# 改善箇所説明図

基準不適合発生箇所

## 前照灯消し忘れ防止装置電気回路

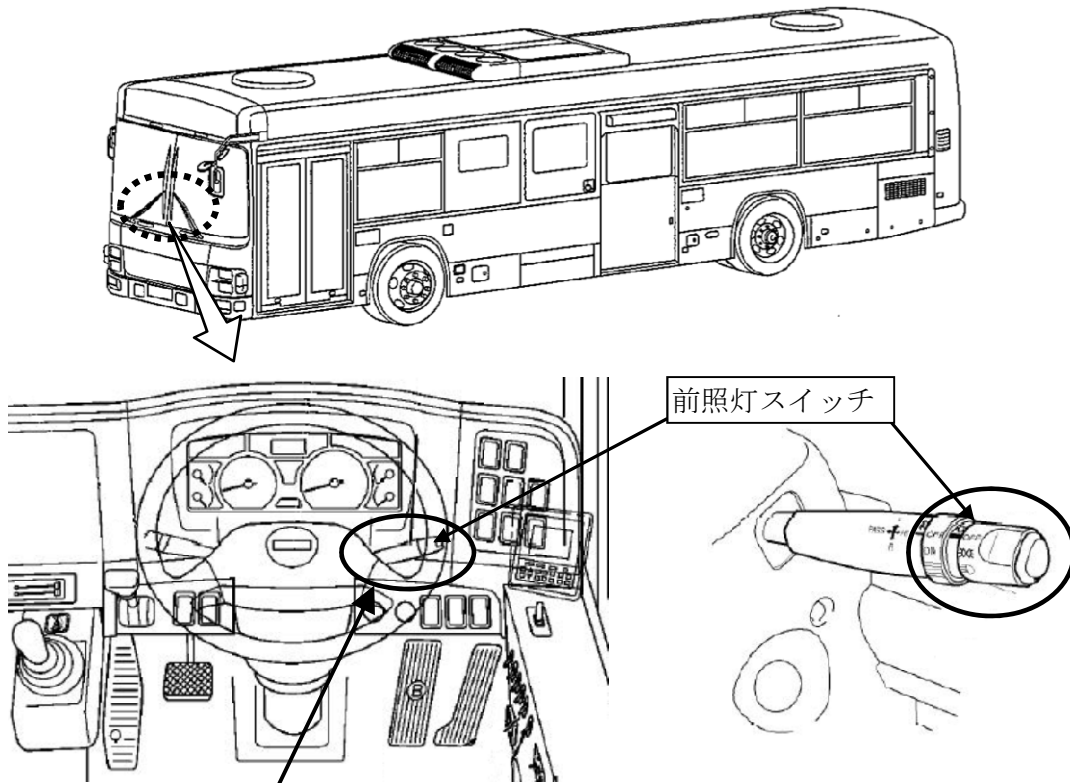
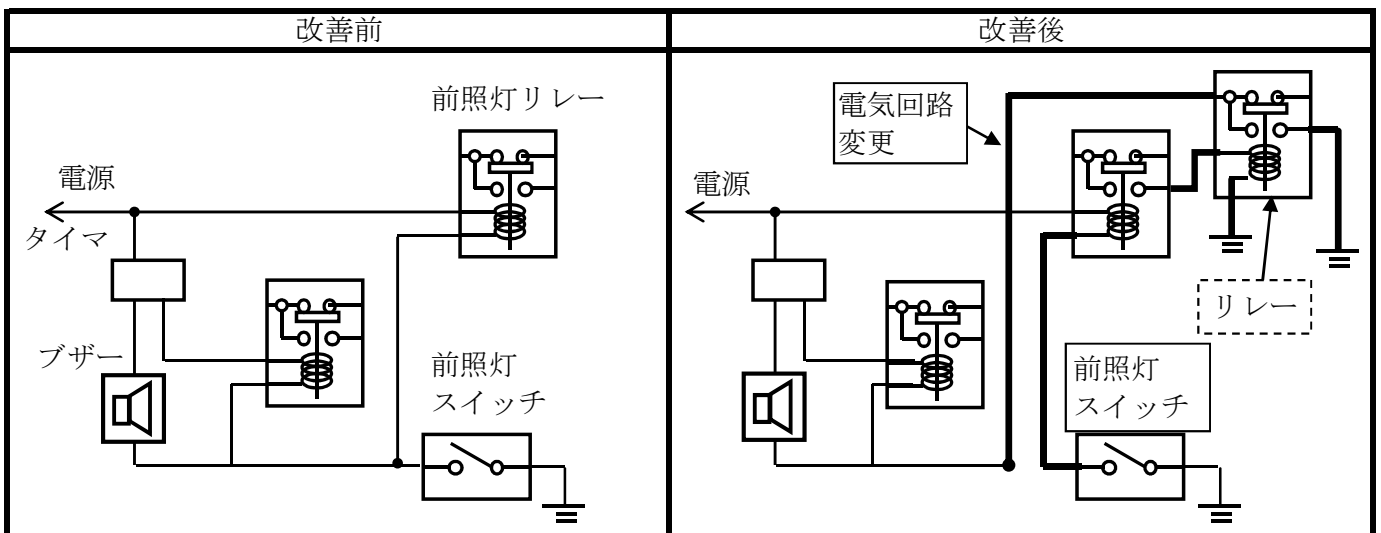
前照灯消し忘れ防止装置を取付けた路線バスにおいて、当該装置の電気回路が不適切なため、前照灯スイッチに想定以上の電流が流れることにより、当該スイッチの接点が摩耗し、そのままの状態で使用を続けると、当該スイッチの接点が折損し、前照灯が点灯しなくなるおそれがある。

全車両、前照灯スイッチの電気回路を変更し、リレーを追加するとともに、前照灯スイッチを新品に交換する。

識別：運転者席左側ドア開口部のシリアルナンバープレート付近に白色シールを貼付する。
